別添

核燃料物質を搬送・貯蔵する容器の形状の一部変更の概要

A-A 矢視

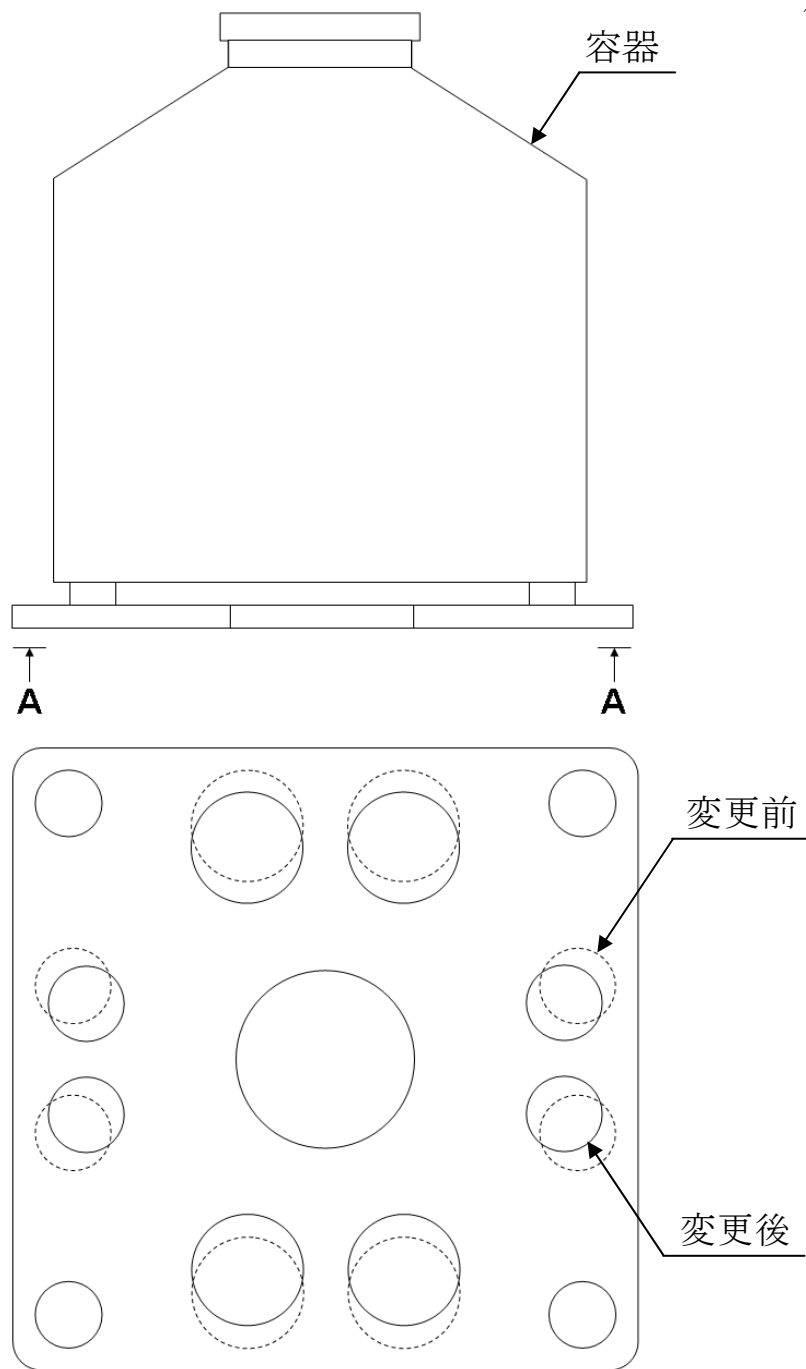
容器底部の穴は、容器の軽量化のため
設けられたもので、その位置を変更する。
